# IMPIANTO IDROELETTRICO CON DERIVAZIONE DAL RIO RAGNO

## RELAZIONE GEOLOGICO-GEOTECNICA INTEGRATIVA

In riferimento alla richiesta di integrazioni formulata in sede di 1<sup>a</sup> Seduta della Conferenza di Servizi dagli Enti istruttori (tenutasi in data 06/02/2017), relativamente al progetto di un impianto idroelettrico con derivazione dal rio Ragno, nel Comune di Druogno (VB) - Richiedente: Caretti Adamo - vengono di seguito fornite le argomentazioni integrative ed i chiarimenti di competenza richiesti.

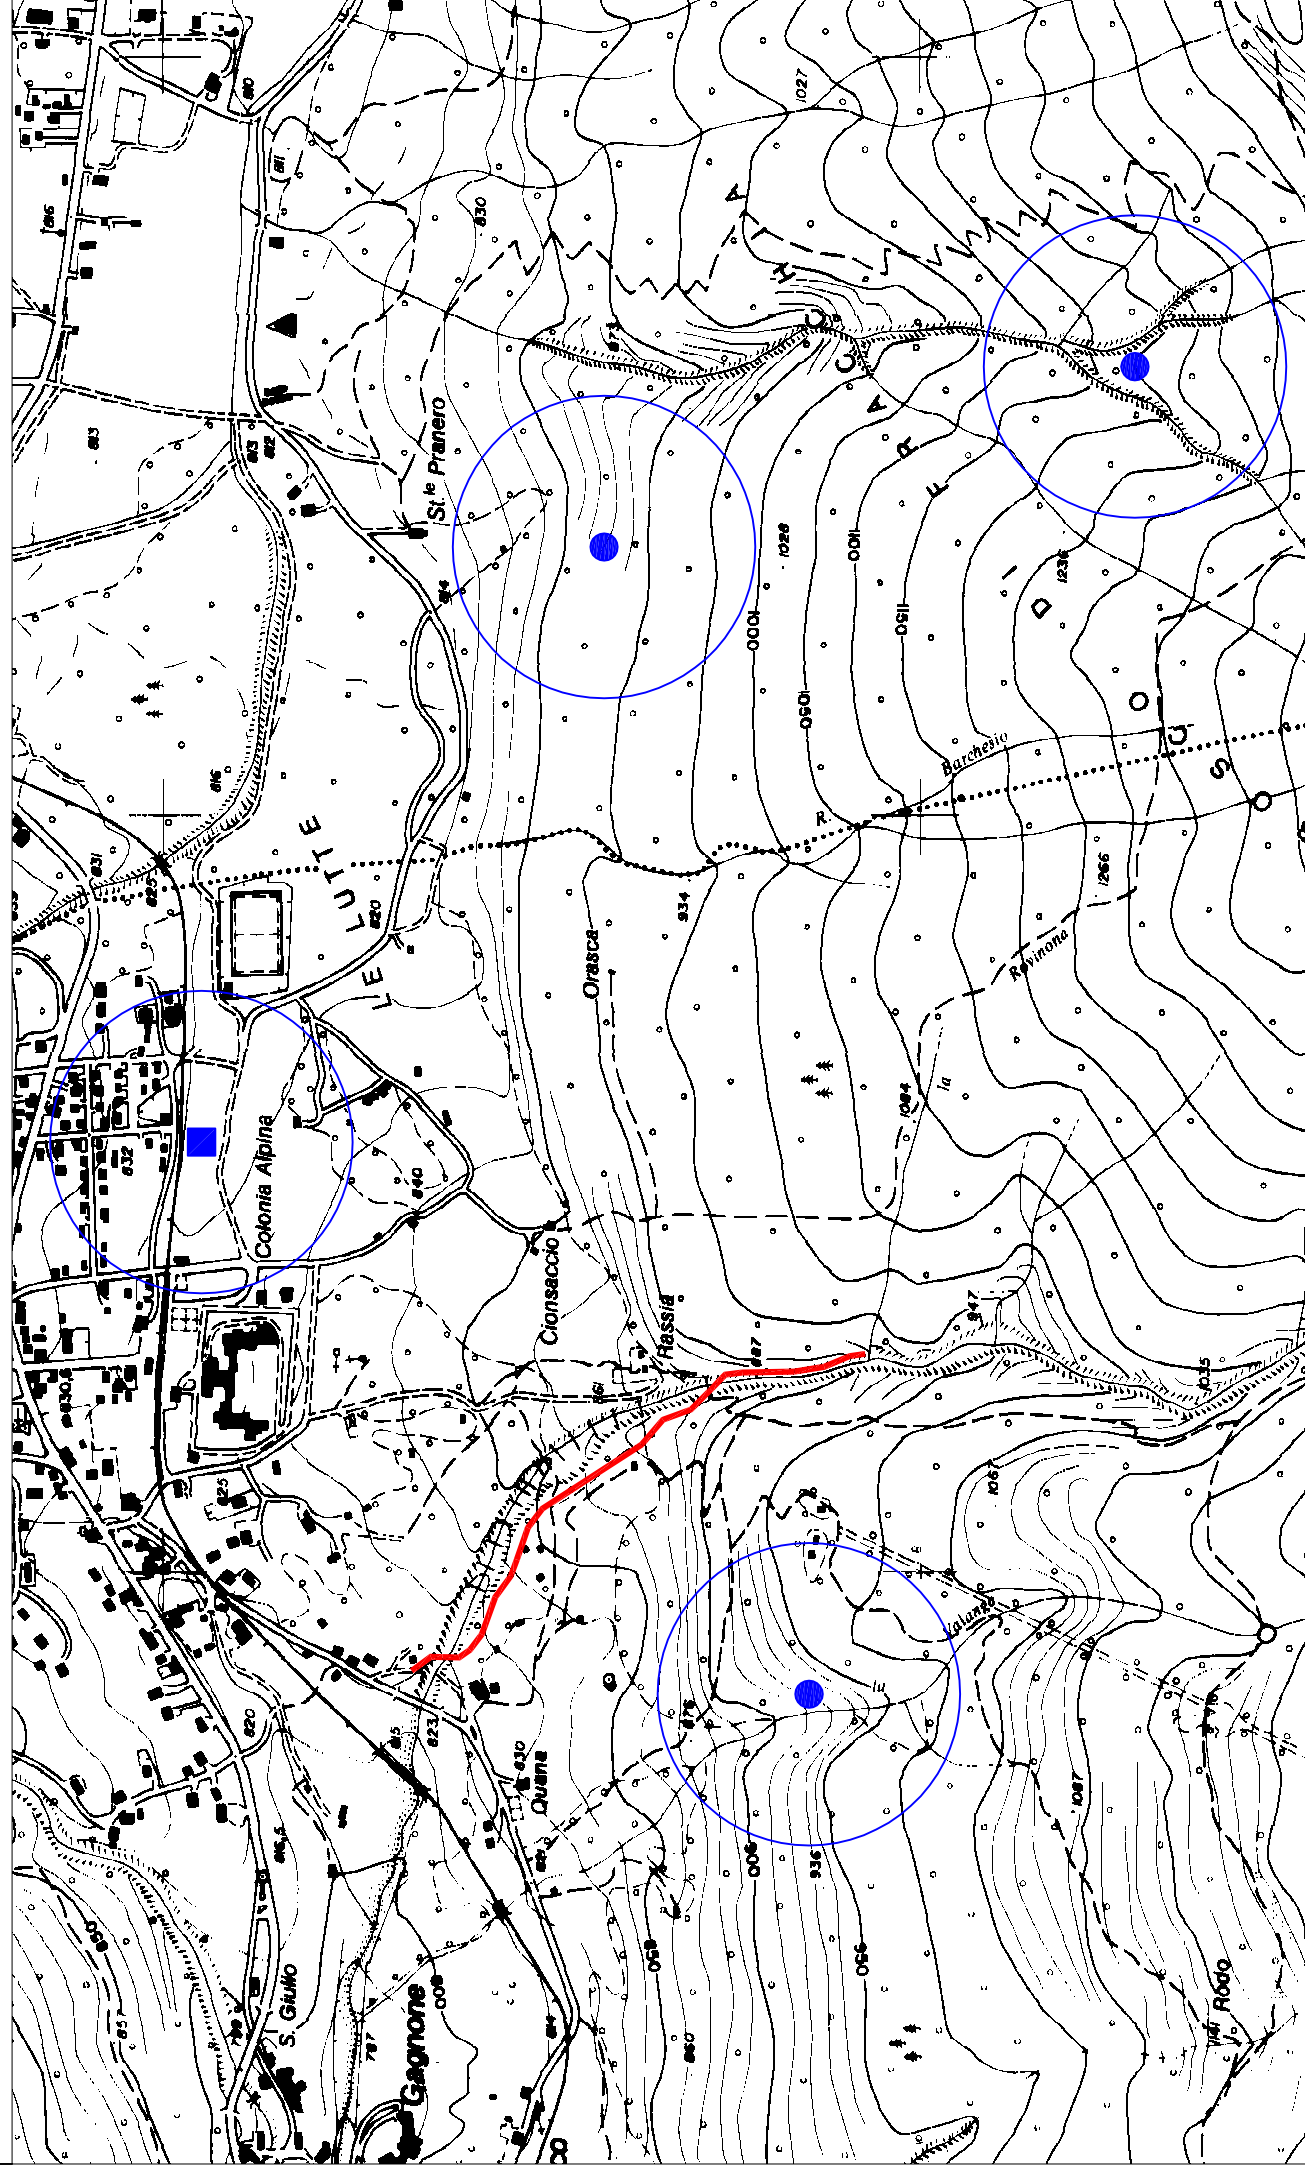
A conforto delle osservazioni fornite, si allega cartografia tematica con localizzazione delle captazioni ad uso idropotabile desunte dagli elaborati di P.R.G.C. del Comune di Druogno e Santa Maria Maggiore.
